OGGETTO: *variante sud della città di L'Aquila - progetto ANAS - procedura di VIA - osservazioni*

In relazione all'intervento in oggetto la presente osservazione si concentra sul cosiddetto "lotto C".

VARIANTE SUD DELL'ABITATO DELL'AQUILA SUD TRA LE PROG. KM 27 +000 E 45+000

PROGETTO PRELIMINARE - STUDIO DI IMPATTO AMBIENTALE - QUADRO DI RIFERIMENTO PROGRAMMATICO

Figura 62. Lotto C- tracciato di progetto (in rosso) e alternative progettuali con la delimitazione delle aree a pericolosità idraulica.

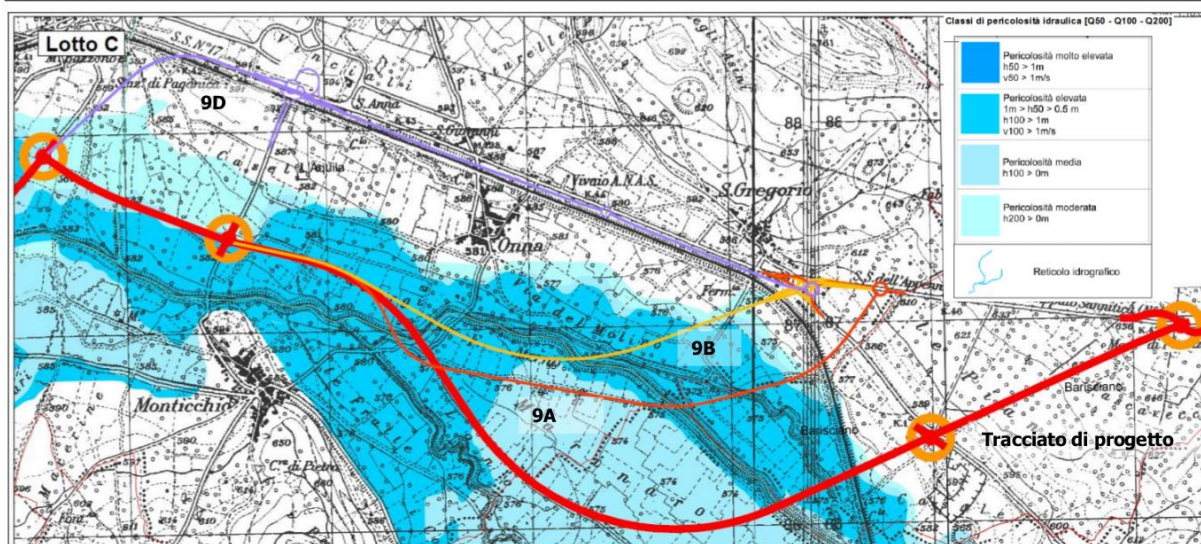
La questione appare ancora più grave in quanto ANAS non si accorge che, ammettendo tra le varie alternative quella in sede sull'attuale tracciato della SS.17, come si evince osservando la cartina allegata alla Relazione del Quadro Programmatico (tracciato in viola denominato 9D), non fa altro che escludere la validità di ogni altra ipotesi che interessi aree a rischio di esondazione ELEVATA!

Ne deriva che è la stessa ANAS, a pag.244 del Quadro programmatico ad ammettere la possibilità che l'intero lotto sia realizzabile sviluppandolo lungo l'attuale tracciato della SS.17 e, cioè, completamente in aree prive di qualsiasi tipo di rischio!

Pertanto è lo stesso proponente a dichiarare *ictu oculi* "altrimenti localizzabile" (rispetto alla sua ipotesi preferenziale) l'intervento.

Per le ragioni sopra esposte si richiede di rigettare immediatamente il progetto e, comunque, di chiarire ad ANAS che essendovi una praticabile e meno costosa alternativa sul tracciato attuale della SS17, ammesso non concesso che serva effettivamente l'intervento, si proceda in questo senso. Si inviti altresì ANAS a presentare documentazione all'altezza della procedura.

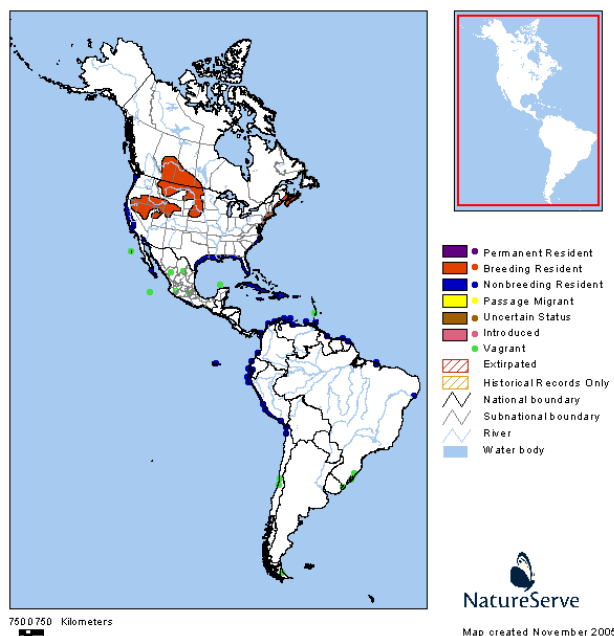
Lo studio non prende in esame la situazione faunistica dell'area di intervento ma riporta, con una metodologia ignota visti i risultati delle check-list per uccelli ed erpetofauna con tanto di strafalcioni (si pensi all'inserimento di *Tringa semipalmata*, una specie americana!).

Qui sotto l'areale di distribuzione di *Tringa semipalmata*!

Ora, l'autore vuole veramente affermare che a S. Gregorio o nella piana di Bazzano sono presenti la Strolaga mezzana oppure il Piro piro semipalmato?

Tale approccio è **TOTALMENTE** ridicolo e non degno di uno stato avanzato e di un progetto del valore di alcune decine di milioni di euro.
